Thème 5 : L'offre de service

Réponses et commentaires techniques de la Maîtrise d'Ouvrage

Schéma de principe d'un itinéraire en navette / bus électrique entre Poissy GC et Poissy RER via la RD190

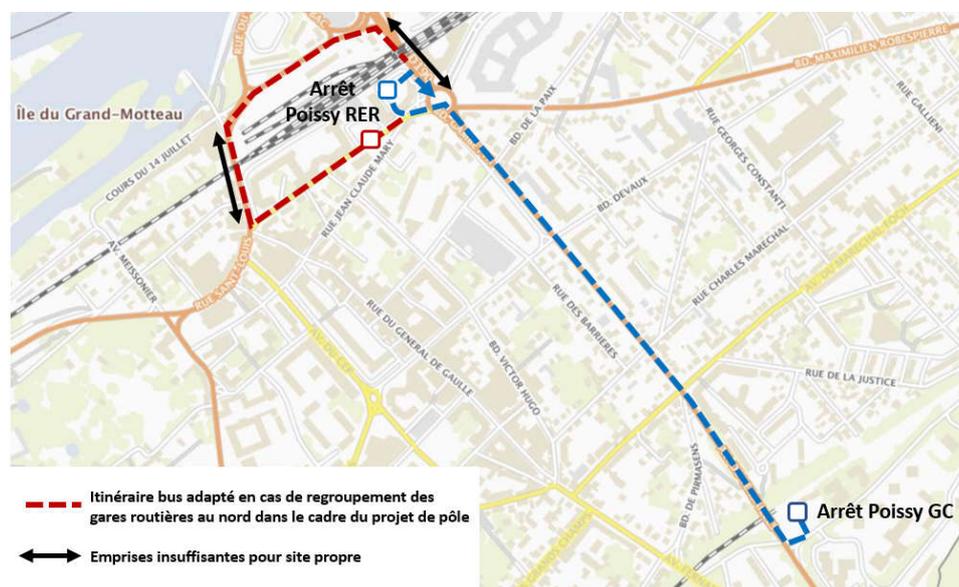
1. *Quelles sont les conditions (tant techniques que financières) de bon fonctionnement d'une navette électrique, en site propre ou non, sur un trajet Poissy GC- Gare de Poissy (emprise, cadencement, coût) ? En insertion telle que celle du tram, dans les 2 sens par voie empruntée, ou en bouclage, selon les propositions ci-dessus. Cette alternative a-t-elle été étudiée dans le cadre des études préliminaires ?*

Cet itinéraire illustré ci-dessous, semble le parcours le plus court et direct pour relier la station Poissy GC au pôle de Poissy RER au regard du tissu urbain et du réseau viaire existant.

L'insertion du site propre bus impliquerait :

- la **suppression du parking actuel de la gare de Poissy GC** afin d'y implanter un arrêt bus et d'y permettre le retournement des bus pour rejoindre le pôle de Poissy RER ;

- **des impacts fonciers sur la rue de la Bruyère** entre le parking Poissy GC et la RD190 du fait de l'élargissement des emprises de la chaussée ;
- le **réaménagement de 6 carrefours sur la RD190** (y compris place de l'Europe) **entre Poissy GC et Poissy RER**. Les impacts sur la circulation et le fonctionnement des carrefours seront similaires à ceux du tracé urbain du Tram 13 express, et potentiellement accentués au niveau **du carrefour Bruyère / RD190 en raison de la bifurcation des navettes**. A noter qu'en cas de regroupement des gares routières au nord de la gare dans le cadre du projet de pôle, la navette / bus devra contourner le pôle en empruntant plusieurs tronçons (rue de la gare et RD190 Nord) dans la circulation générale étant donné l'impossibilité technique d'y insérer un site propre bus ;

- **des impacts fonciers et bâti sur la RD190** (sous réserve d'études techniques plus détaillées, a minima 5 maisons seraient impactées) ;
- d'éventuels impacts relatifs aux **équipements de recharge électrique des navettes / bus en station** si nécessaire.

Au regard des impacts sur la RD190, plus conséquents que dans le cas du Tram 13 express, et de la moindre attractivité pour le voyageur (double correspondance qui en pénaliserait fortement la fréquentation), cette solution ne serait pas pertinente sur le plan socio-économique et pour les voyageurs quotidiens.

Schéma de principe d'un itinéraire en navette / bus électrique entre Poissy GC et Poissy RER via le boulevard Victor Hugo ou rue du marché/avenue du Cep et la RD190

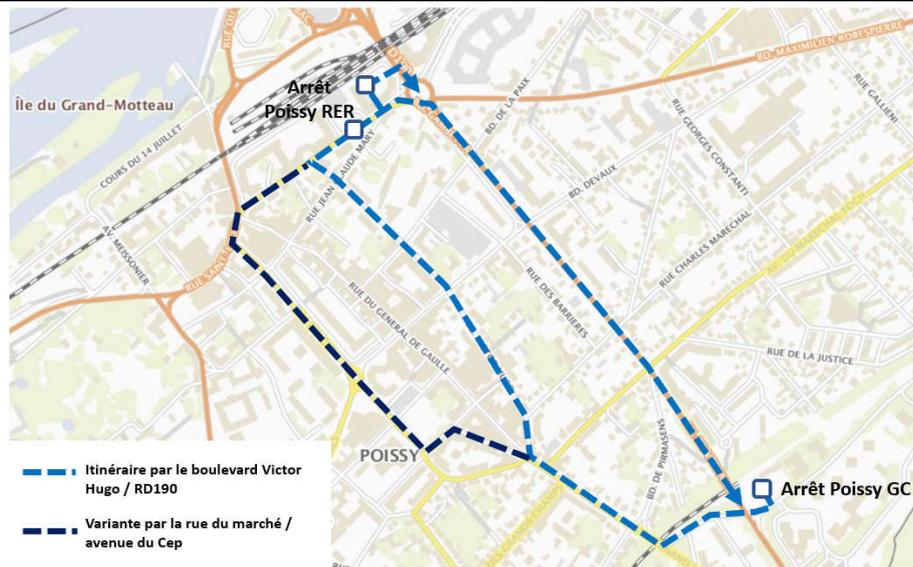
Cas d'une navette / bus électrique en boucle via le boulevard Victor Hugo ou la rue du marché / avenue du Cep et la RD190 :

Les deux itinéraires proposés par les contributeurs s'avèrent plus contraints pour permettre l'insertion du site propre bus, bien qu'il s'agirait d'insérer un site propre sur une seule voie empruntée dans un seul sens de circulation. En effet, il emprunte des axes de desserte locale soumis à des contraintes d'accès (livraisons, accès riverains,...) et à des emprises réduites qui limiteraient les possibilités d'aménagement d'un site propre. Il convient notamment de rappeler que, dans le cadre de la loi LAURE, des itinéraires cyclables continus (pistes ou bandes cyclables, zone 30) devraient être insérés en complément du site propre pour les navettes électriques. En particulier, **l'insertion d'un site propre dans la rue du marché et la place de la République ne semble pas faisable** car les emprises sont trop contraintes et nécessiterait en outre des modifications substantielles sur le plan de circulation autour de la place de la République et de modifier les accès au parking souterrain. Cet itinéraire empruntant ensuite l'avenue du Cep génère par ailleurs plus d'impacts sur la circulation, le fonctionnement des carrefours et le stationnement que le scénario par le boulevard Victor Hugo. Par conséquent les maîtres d'ouvrage ne développent pas davantage ce scénario dans la suite de la réponse.

L'insertion du site propre bus impliquerait :

- la **suppression du parking actuel de la gare de Poissy GC** afin d'y implanter un arrêt bus et d'y permettre le retournement des bus pour rejoindre le pôle de Poissy RER ;

- **des impacts fonciers sur la rue de la Bruyère** entre le parking Poissy GC et le boulevard F Lefebvre du fait de l'élargissement des emprises de la chaussée ;

- le **réaménagement de 17 carrefours** : **6 carrefours sur la RD190** (y compris place de l'Europe) **entre Poissy GC et Poissy RER**, **5 carrefours sur le boulevard F Lefebvre** et **6 carrefours sur le boulevard Victor Hugo**. Les impacts sur la circulation et le fonctionnement des carrefours seront aggravés par rapport à ceux du tracé urbain du Tram 13 express puisque la navette emprunterait non seulement la RD190, mais également l'axe parallèle constitué par les boulevards F Lefebvre et Victor Hugo ;

- de **nombreuses suppressions de places de parking sur les boulevards F Lefebvre et Victor Hugo ainsi que sur la RD190** ;
- d'éventuels impacts relatifs aux **équipements de recharge électrique des navettes / bus en station** si nécessaire.

Au regard des impacts conséquents en termes de travaux et de fonctionnement urbain sur un périmètre étendu au centre-ville de Poissy, et du faible nombre d'utilisateurs qui emprunteraient le site propre, cette solution ne serait pas pertinente sur le plan socio-économique et pour les voyageurs quotidiens.

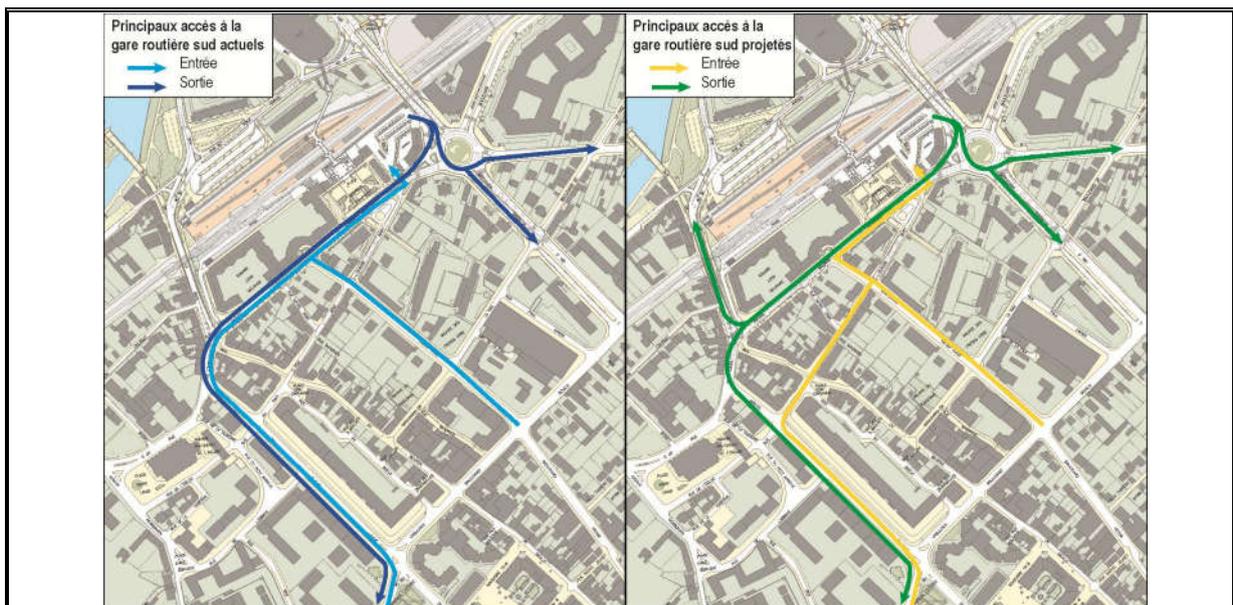
Par ailleurs, de nombreuses personnes s'interrogent sur l'intermodalité offerte au niveau de la station "Poissy RER" avec les nombreuses lignes de bus existantes, notamment en raison des réflexions en cours sur le pôle gare et la réorganisation de la gare routière.

Deux scénarios d'aménagement du pôle de Poissy restent à l'étude suite à la concertation préalable menée du 12 juin au 13 juillet 2017.

Scénario intermédiaire :

Dans le cadre de ce scénario de réorganisation du pôle gare, il est prévu le maintien de 2 gares routières.

La rénovation a minima des gares routières permettra d'optimiser leur fonctionnement dans les emprises existantes, et notamment d'améliorer l'information voyageur.

Exploitation partielle de la mission Saint Cyr RER - Achères Ville entre Poissy Gambetta et Achères Ville RER (deux positions d’ADV envisagées)

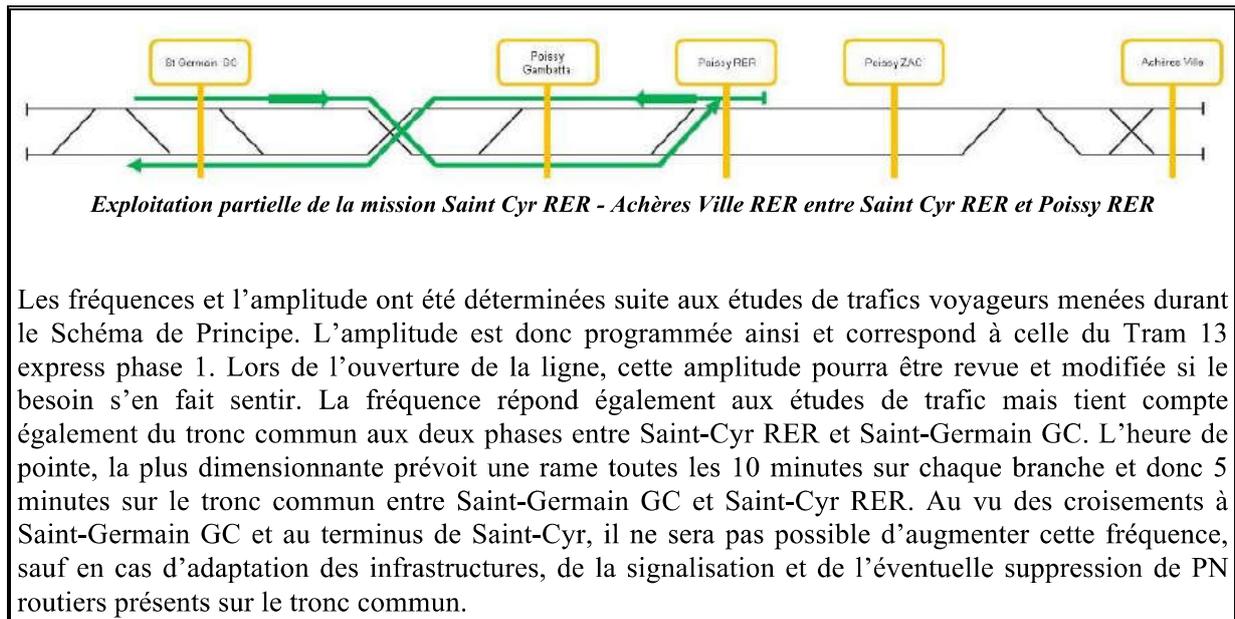
1. Le maître d'ouvrage peut-il apporter des précisions sur les études qui ont permis de fixer les paramètres opérationnels du Tram 13 Express, tels que
 - l'origine des retards potentiels attendus, les solutions envisagées pour réduire leur impact, les solutions envisagées en cas de panne ?
 - le choix de la fréquence des passages et de l'amplitude des horaires ?

Un service partiel Poissy Gambetta – Achères-Ville RER pour exploiter la section urbaine en cas de perturbation du tronc commun ou de la zone de transition de Poissy sud ;

Un service partiel Poissy RER – Saint-Cyr RER ou Saint-Germain GC pour assurer une exploitation en cas de perturbation de la place de l’Europe, permettant ainsi d’assurer la connexion à la gare de Poissy RER (RER A, futur RER E).

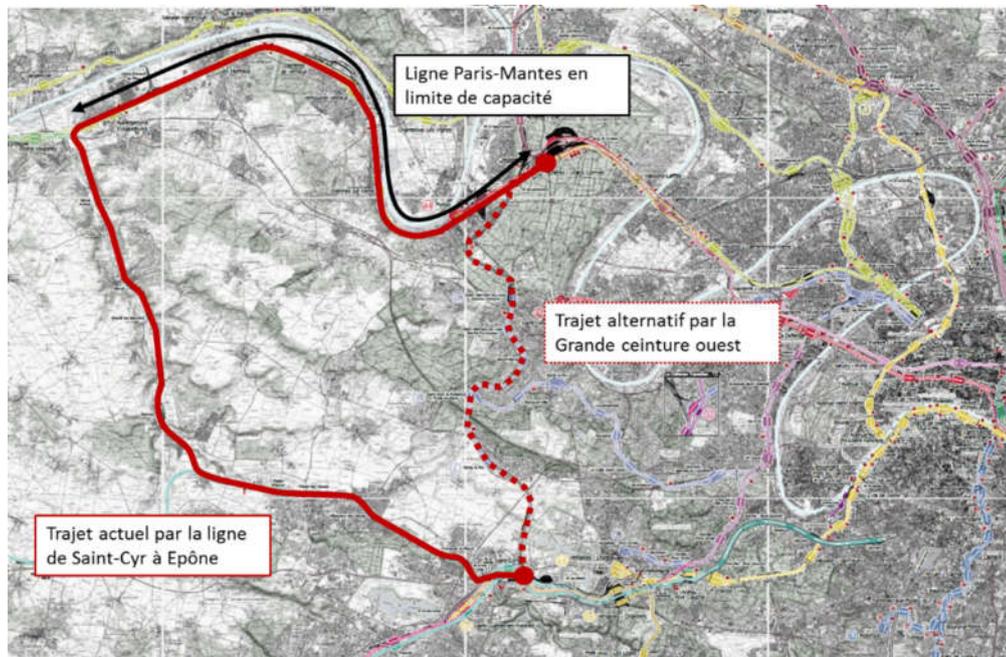
Le transport fret fait également partie des objectifs du Plan de Déplacements d'Ile-de-France (PUDIF). La commission d'enquête s'interroge ainsi également sur une évolutivité possible en faveur du fret sur les portions ferroviaires du tracé, appelant ainsi à ne pas obérer une circulation de rame sur la Grande ceinture, y compris si le tracé urbain est finalement retenu.

Conformément à la demande de l'Etat (DRIEA, DGITM), formulée notamment par courrier du Directeur Régional et Interdépartemental de Equipement et de l'Aménagement à SNCF Réseau en 2011, des mesures conservatoires ont d'ores-et-déjà été intégrées aux deux phases du projet de Tram 13 express afin de préserver la possibilité de faire circuler des trains lourds (frets mais aussi trains voyageurs classiques) sur la Grande ceinture ouest. Ces mesures conservatoires comprennent :

- la limitation de la déclivité maximale du profil en long de la voie à 1,5%,
- la vérification du dégagement du gabarit dit GB1 permettant le passage de convois fret standards,
- la réalisation d'une plateforme apte à supporter une charge de 22,5 tonnes/essieu,
